Nr. 1 - Oktober 2025

Nyhedsbrev Frydenlund

Vinduesudskiftningen i Frydenlund

Terrassedør vendes, så den hænges i vægstykket.

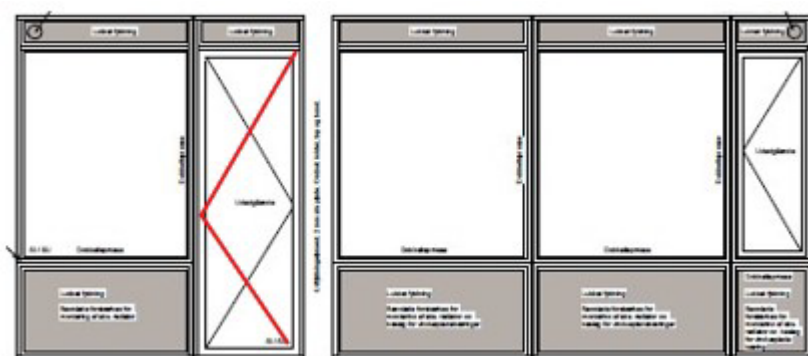
Ændring af terrassedøre, kun gældende for Høgevej.

Vi er blevet frarådet at de nye terrassedøre bliver hængt på samme måde som de eksisterende. Det skyldes at vægten af de nye terrassedøre bliver meget højere, pga. at de i dag skal laves med 3 lags termoruder. Hvis denne vægt alene skal hænges i karmstykket, vil dørene inden for kort tid begynde af hænge.

Derfor bliver terrassedøren, i stedet hængt på vægstykket mellem stue og køkken. Se nedenstående.

Vi ved godt at I lige skal vænne jer til at terrassedøren kommer til at gå den anden vej op, men den kommer til at kunne slå hele vejen rundt. (180gr.)
